PROGETTO URBANISTICO OPERATIVO
DISTRETTO N°20 - FIERA KENNEDY - SETTORE 2
Comune di Genova

**Integrazione alla nota della Regione Liguria ai sensi dell'art. 89 del D.P.R.
380/2001 – settore assetto del territorio**

INTEGRAZIONE ALLA NOTA DELLA REGIONE LIGURIA ai sensi dell'art. 89 del D.P.R. 380/2001 – SETTORE ASSETTO DEL TERRITORIO

P.U.O. WATERFRONT DI LEVANTE

LEGENDA

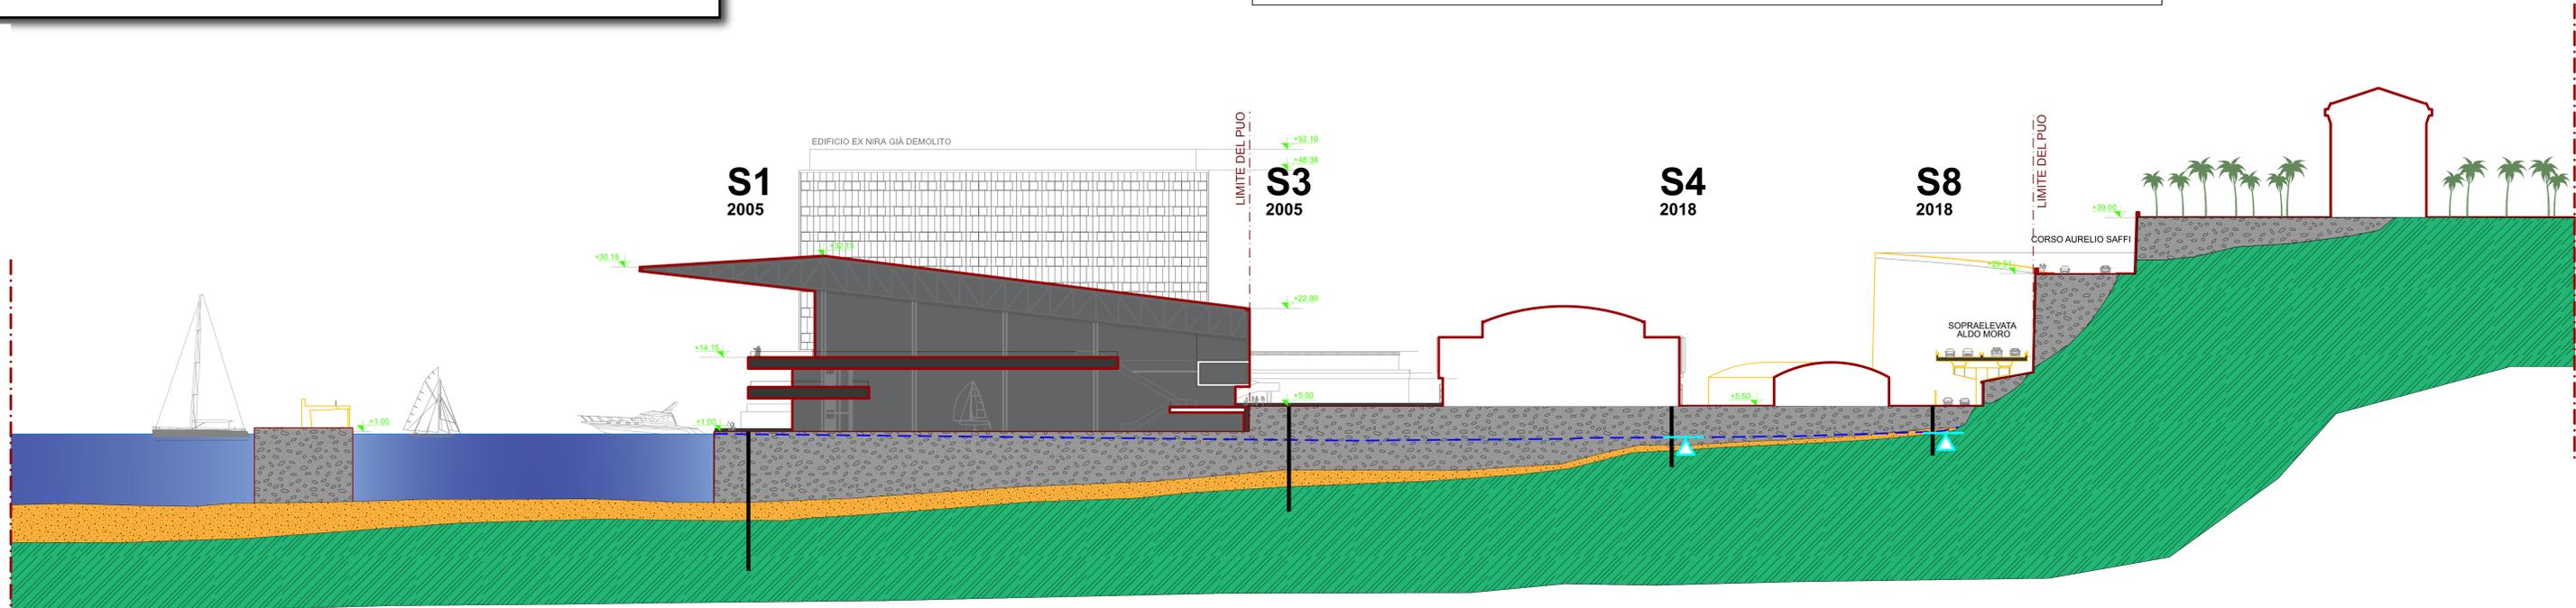
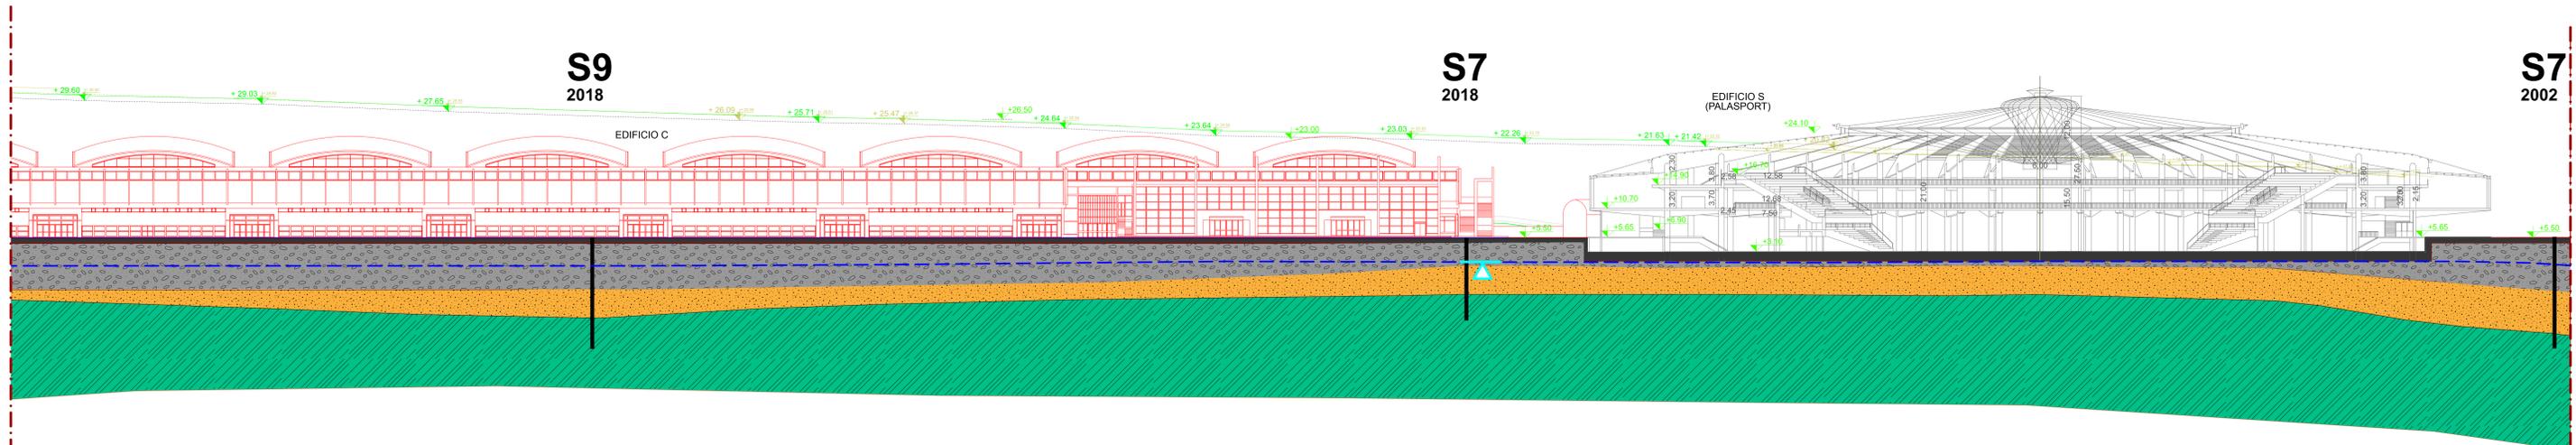
Lo schema stratigrafico dell'ambito di P.U.O. è stato oggetto di attenta revisione alla luce delle indicazioni contenute nel parere della Regione Liguria – Settore Assetto del Territorio: nel documento si indicava, infatti, una non corretta rappresentazione fra gli spessori dei terreni di riporto e dei sedimenti di spiaggia nelle colonnine allegate all'elaborato e la relativa rappresentazione.

La difformità, correttamente riscontrata, deriva dalla diversa interpretazione che lo scrivente ha ricostruito, relativamente ai rapporti stratigrafici fra i riporti antropici e i depositi di spiaggia, nel comparto centro orientale del settore di P.U.O., in particolare presso i sondaggi della campagna geognostica del 2018 denominati S5 ed S7.

Le indagini geofisiche svolte nell'Ottobre 2019, facendo maggiore riferimento alla stesa sismica a riflessione in onde S eseguita in prossimità del sondaggio S7, hanno identificato nettamente i diversi livelli che caratterizzano il contesto, evidenziando ben precisi contrasti di elasticità fra i diversi mezzi attraversati.

Nello specifico del settore, la stesa ha evidenziato in corrispondenza dei sondaggi S5 ed S7 potenze massime nei terreni di riporto comprese fra 4 m (all'altezza di S5) e 4,80 ÷ 5 metri (in adiacenza a S7).

Avendo registrato tale difformità rispetto a quanto ricostruito in sede di accertamento diretto, lo scrivente, osservando le immagini allegate al report di sondaggio, ritiene maggiormente corretta l'interpretazione proposta, identificando la superficie di contatto riporti/depositi di spiaggia nell'intervallo – 4 ÷ - 5 metri dal p.c. per il settore centro – orientale del perimetro di P.U.O.

Come suggerito nel parere espresso, sono stati inseriti e verificati i dati stratigrafici derivanti da campagne geognostiche precedenti, grazie ai dati resi disponibili all'interno del portale cartografico della Regione Liguria.

Questi ulteriori dati sono stati utilizzati per dettagliare gli ispessimenti dei terreni di riporto che si registrano da Ovest verso Est e la stratigrafia trasversale fino al primo ambito marino.
